Emne: sak 22/363

Jeg jobber med søknad om løyve til riving og oppføring av bustad på gbnr. 315/14. På vedlegg situasjonsplan-sit-kart-terreng ser det ut til at skjæring går helt i nabogrensen.

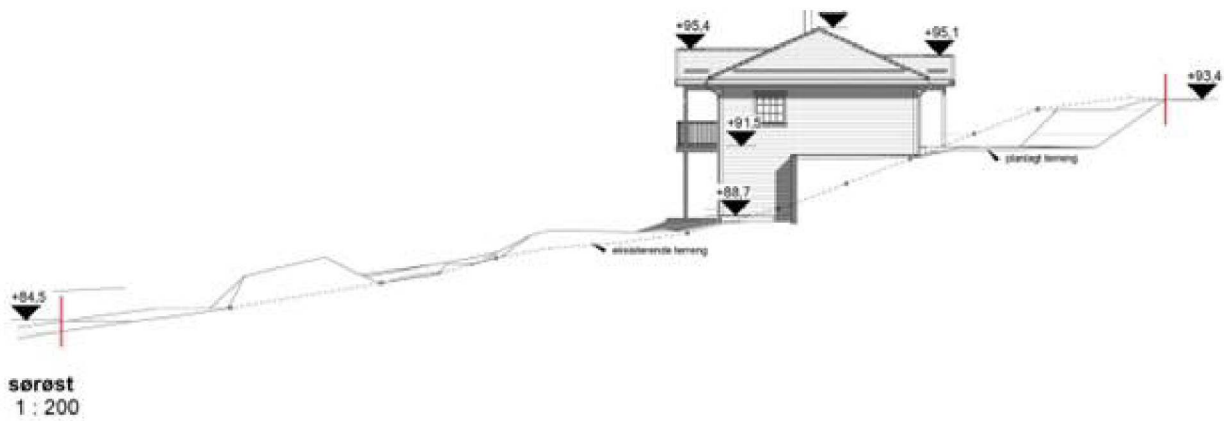
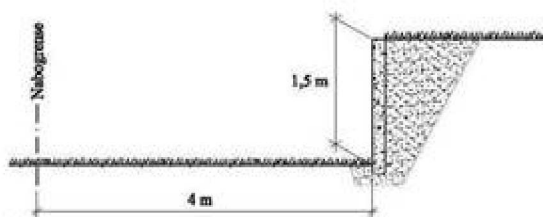
Dersom skjæring er 1 m høy må det være minst 1 m til nabogrense. Dersom skjæring er 1,5 m må det være minst 4 meter til nabogrense.

Fig. 2 viser en 1,5 meter høy forstærkningsmur som må plasseres 4 meter fra nabogrense.

Fig. 3 og 4 viser høyde og avstand til nabogrense for fyllinger som er unntatt søl. Fyllingsfoten er inne på egen tomt.

Fig. 3 viser en 1 meter høy fylling som fyllingsfoten må plasseres 2 meter fra nabogrense.

Dersom ikke kravene kan overholdes må det enten innhentes samtykke fra nabo/naboer, eller så må det søkes om dispensasjon.

Etter kontroll i terreng vil «skjering» mot nabo nærmere enn 4 fra grense være ca. 1,5m høg på det høgste . Eg har snakka med nabo og han har signert naboerklæring. Denne ligg vedlagt.
